**Avis de la Mission Régionale d'Autorité environnementale
de Bourgogne Franche-Comté
sur le projet de centrale photovoltaïque au sol
sur le territoire de la commune d'Aubaine (21)**

N° BFC-2022-3563

Figure 4: Synthèse des enjeux écologiques sur site (issus dossier)

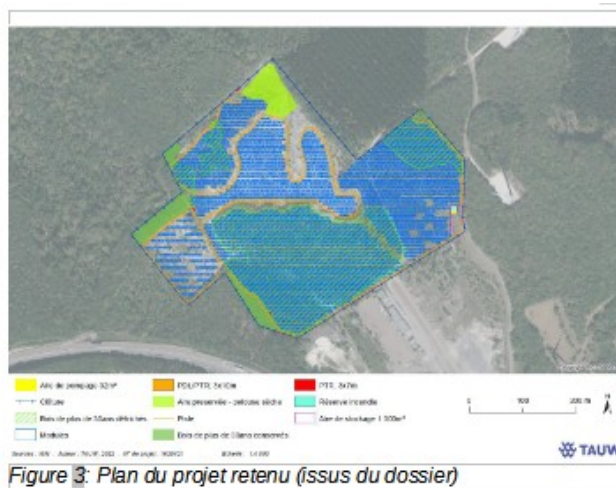
La zone d'implantation potentielle (ZIP) du projet est constituée de milieux ouverts avec des pelouses calcaires, habitats d'intérêt communautaire en excellent état de conservation sur site, et des milieux semi-ouverts et fermés, avec des fourrés et chênaies. Après la mise en place de mesures d'évitement, le projet conduit à la destruction ou la dégradation d'habitats d'intérêt communautaires sur environ 1,5 ha de pelouses semi-sèches calcaires subatlantiques et environ 6 ha de pelouses calcaires sèches. Aucune mesure ERC n'est associée et l'impact résiduel est considéré comme moyen. Le dossier indique que le corridor écologique sera dévié, mais devrait reprendre sa fonctionnalité à court terme, sans élément de justification.

Le projet, tant en phase de construction que d'exploitation, impactera fortement l'avifaune, notamment les espèces d'intérêt communautaire ayant justifié la désignation de la ZPS, avec l'altération ou la destruction de zones de nidification et de chasse et d'individus. La fonctionnalité de plusieurs corridors, favorables entre autres aux chiroptères, sera détruite ou fortement altérée par le projet. La quantification de la perte écologique des habitats de pelouse (y compris en partie centrale de la ZIP) n'est pas faite, notamment pour les oiseaux et les reptiles.

Le tableau page 124 de l'étude (synthèse des mesures) montre des impacts résiduels moyens sur la destruction/dégradation des pelouses – toutes phases confondues, sur l'Engoulevent en phase de construction ainsi que pour la Linotte mélodieuse, le Verdier d'Europe et la Pipistrelle de Kuhl. Le tableau page 118 (évaluation générale des impacts) affiche lui, de façon surprenante, des impacts faibles à positifs. La lecture de ces deux tableaux ne permet pas d'avoir une vision claire et argumentée des impacts résiduels du projet.

La MRAe recommande fortement de reprendre l'étude d'impact pour proposer des mesures ERC adaptées permettant réellement d'atteindre des impacts résiduels non significatifs pour les milieux et espèces présentes et de présenter une évaluation des incidences du projet sur le réseau Natura 2000 plus précise et étayée, en particulier concernant la ZPS au sein de laquelle le projet est envisagé.
